临沧市临翔区北片区 2023 年排水防涝综合治理建设项目 工程设计方案

第一卷 共二卷
设计说明书

临沧市临翔区国土空间规划委员会 临翔区规划建设项目 2024 年第 3 次专家 咨询组审查意见修改情况

建设项目工程设计方案

内涝点现状照片

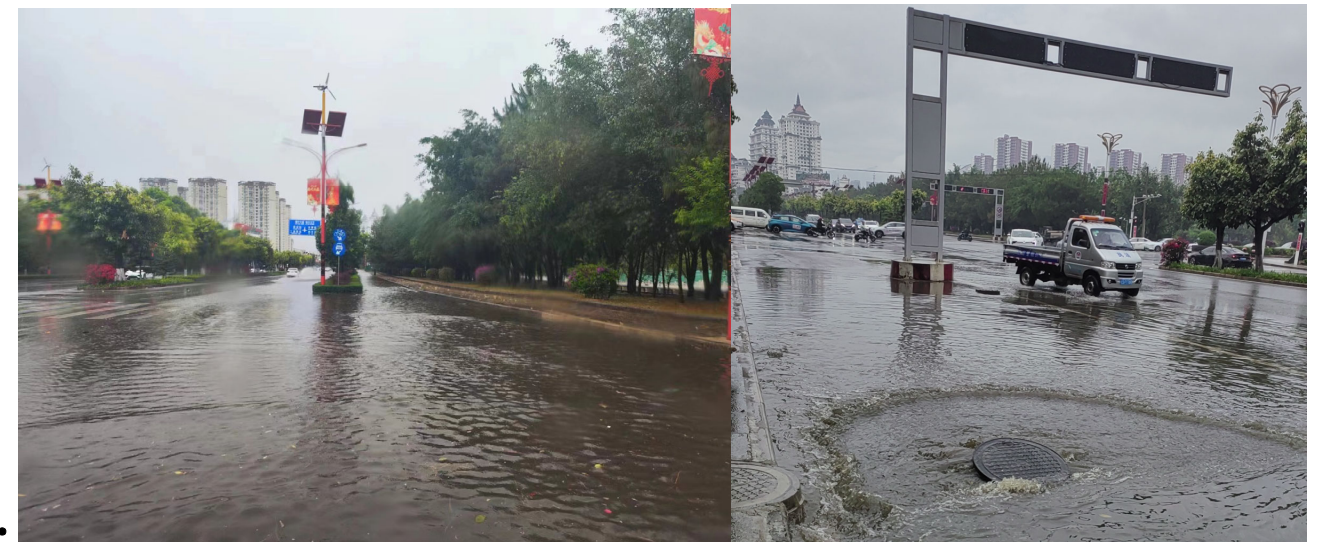
3、设计说明中需补充发生内涝时的现场情况的影像。

回复：已补充，详见“2.2 内涝分析”

排洪通道建设总图

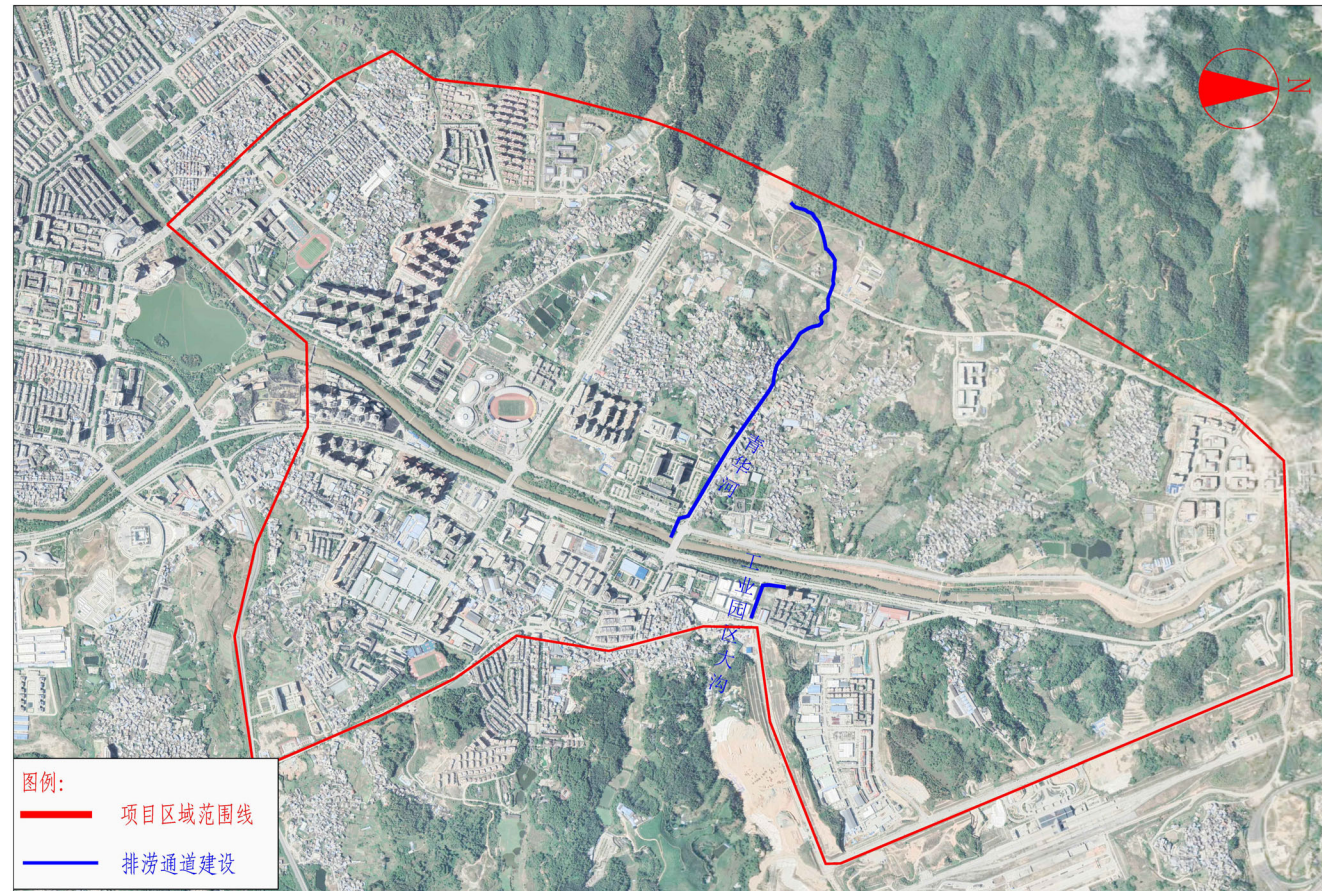
6、总图中应注明排洪通道、沉砂池位置，并对该位置土地使用性质、情况予以说明。

回复：已补充。

阶梯式混凝土跌水井大样图

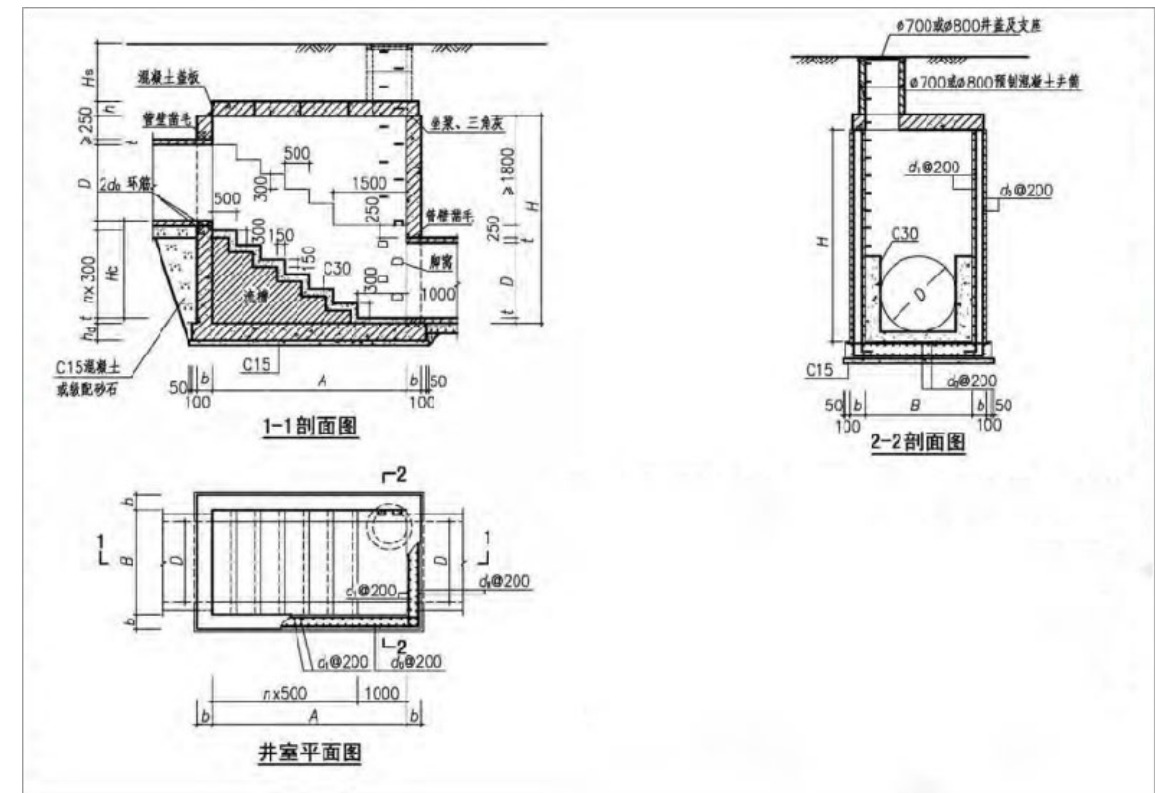
2、项目需在落差较大的地方增加消能措施，增加构筑的使用寿命。

回复：已设计跌水阶梯涵做为消能设施。
